# ПАСПОРТ ДОСТУПНОСТИ

## № 1/2023

**Муниципальное автономное учреждение дополнительного образования «Спортивная школа олимпийского резерва по регби «Буревестник»**

**Кемеровская область-Кузбасс, г. Новокузнецк, ул. Уютная, д. 30**

Фото 28

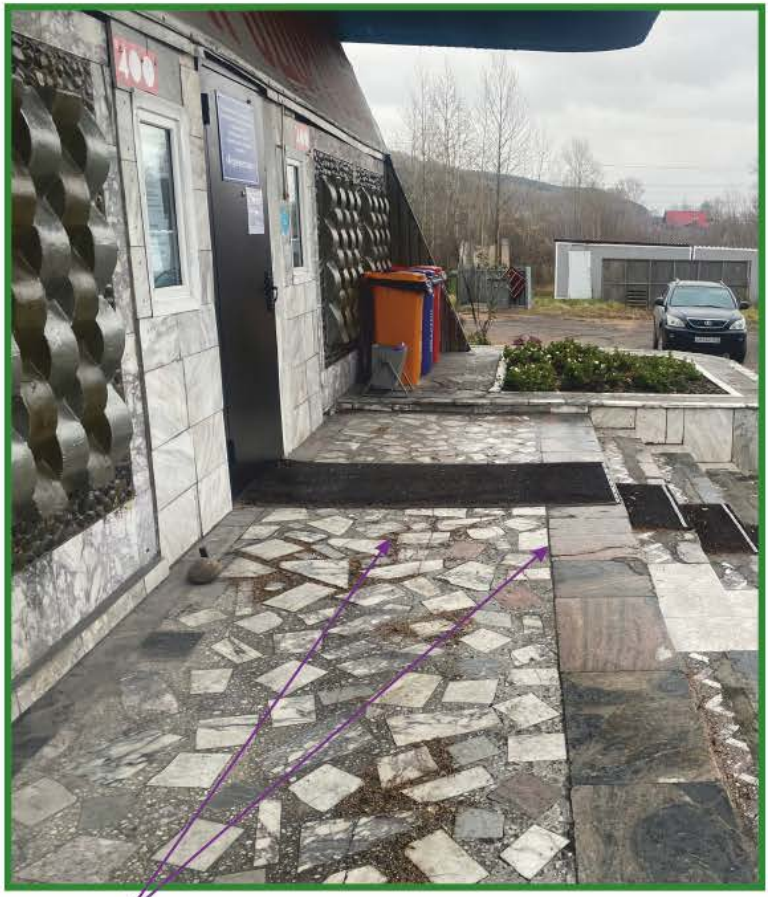
**Одна часть поверхности входной площадки выполнена в виде мозаичных полов типа терраццо с использованием крупных и мелких фрагментов плитки на бетонном основании. Данная поверхность с течением времени имеет моменты изношенности, не ровная, имеет провалы и бугры, местами разрушения и выкрашивания бетона и фрагментов плитки. Вторая часть входной площадки выполнена из плитки. Имеются перепады между элементами плитки. Имеются отклонения толщины швов между плитками. Поверхность входной площадки не соответствует требованиям п. 5.1.11 СП 59.13330.2020**

Фото 42

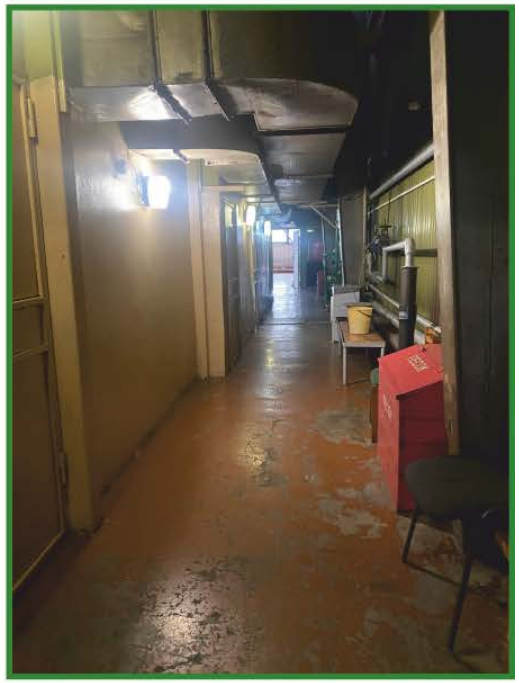
**Отсутствует яркая контрастная маркировка по периметру светлых дверей ведущих в помещения из коридоров 1 этажа и открытого проема в стене ведущего из коридора на лестницу № 3 (ведущую на второй этаж в помещение бассейна), что не соответствует требованиям п. 6.2.23 СП 59.13330.2020**

**Размещение информирующих табличек, обозначающих назначение помещений не соответствуе требованиям п. 6.5.9 СП 59х13330.2020.**

Фото 45

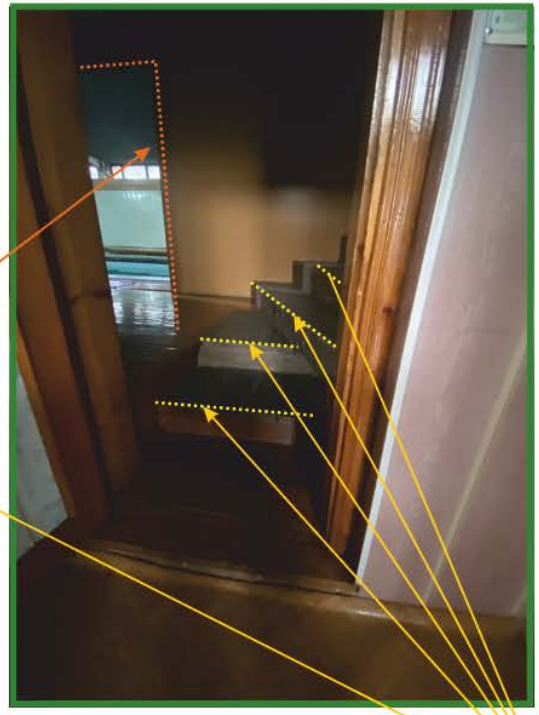
**Отсутствует яркая контрастная маркировка
по периметру светлых дверей ведущих в тренажерный зал, бассейн из коридоров 2 этажа
и открытого проема в стене ведущего из коридора №3 (план помещений 2 этажа) на лестницу № 2
(ведущую на первый этаж в помещение теннисного зала),
что не соответствует требованиям п. 6.2.23 СП 59.13330.2020**

Фото 51

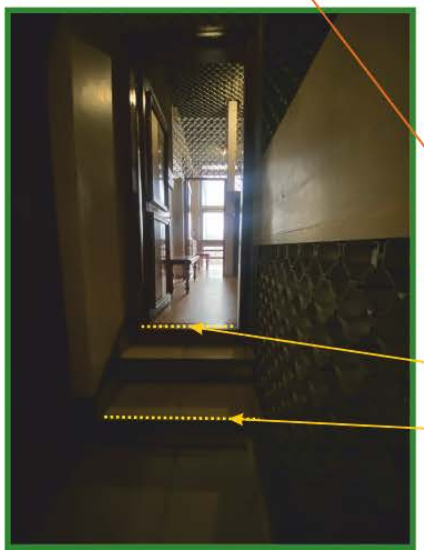
**Отсутствует предупреждающий тактильный напольный указатель "Внимание, прямо по ходу движения - лестничный марш" перед лестницей, что не отвечает требованиям п.1 табл.4 ГОСТ Р 52875-2018**

**Отсутствует яркая контрастная маркировка по периметру открытого проема в стене, что не соответствует требованиям п. 6.2.23 СП 59.13330.2020**

Фото 55

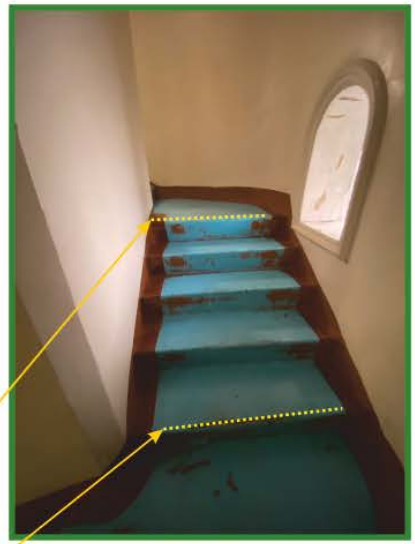
Отсутствует предупреждающий тактильный напольный указатель "Внимание, прямо по ходу движения - лестничный марш" еред лестницей, что не отвечает требованиям п.1 табл.4 ГОСТ Р 52875-2018

Отсутствует яркая контрастная маркировка по периметру открытого проема в стене, что не соответствует требованиям п. 6.2.23 СП 59.13330.2020

Фото 59

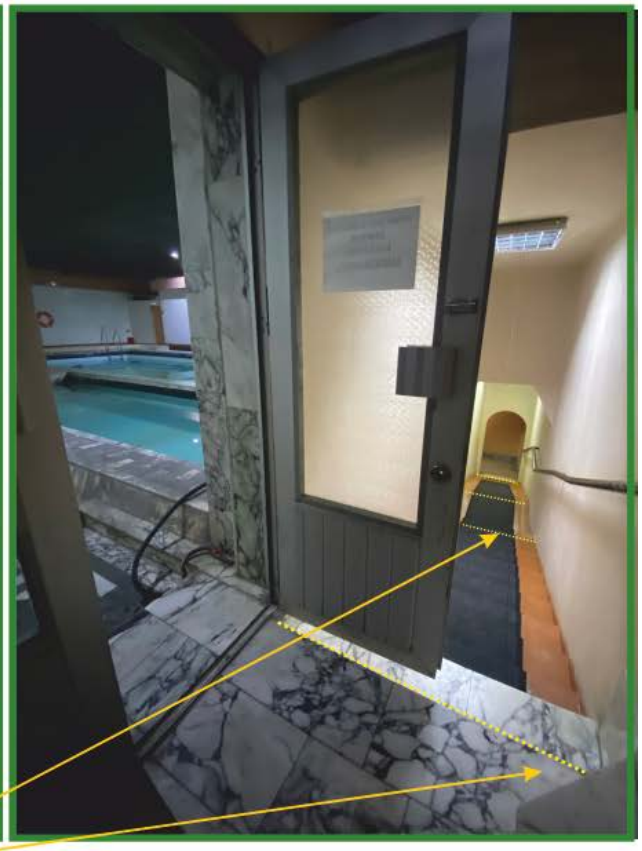
Отсутствует яркая контрастная маркировка по периметру двери ведущей в бассейн, что не соответствует требованиям п. 6.2.23 СП 59.13330.2020

Фото 64

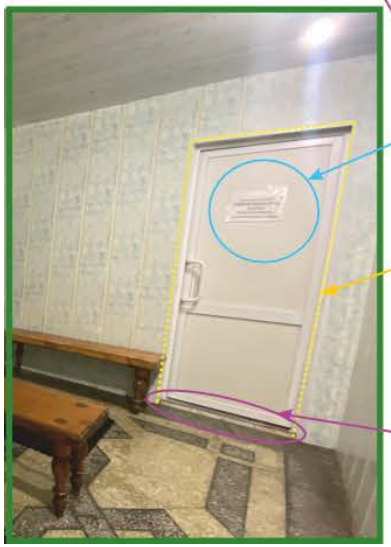
Размещение информирующих табличек, обозначающих назначение помещений не соответствуе требованиям п. 6.5.9 СП 59х13330.2020.

Отсутствует яркая контрастная маркировка по периметру дверей не обеспечивающих контрастность с окружающей средой и ведущих в помещения из коридоров 1 этажа, что не соответствует требованиям п. 6.2.23, п. 6.4.1 СП 59.13330.2020

***Барная стойка кафе***

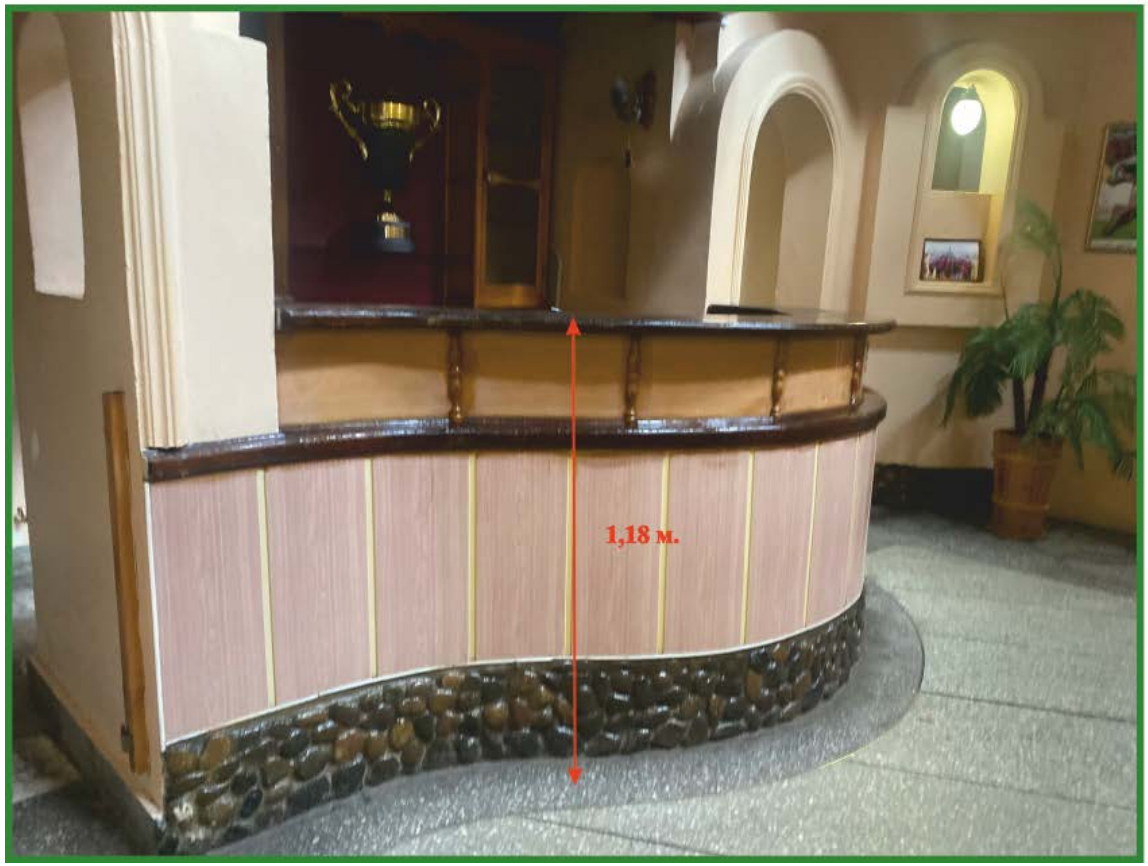
**В соответствии с требованиями п. 8.1.7 СП 59. 13330.2020 не организовано место обслуживания инвалидов на креслах колясках.**

**В соответствии с требованиями п. 8.1.10 СП 59.13330.2020 отсутствует система обеспечения разборчивости звуковой информации для инвалидов с нарушением слуха**
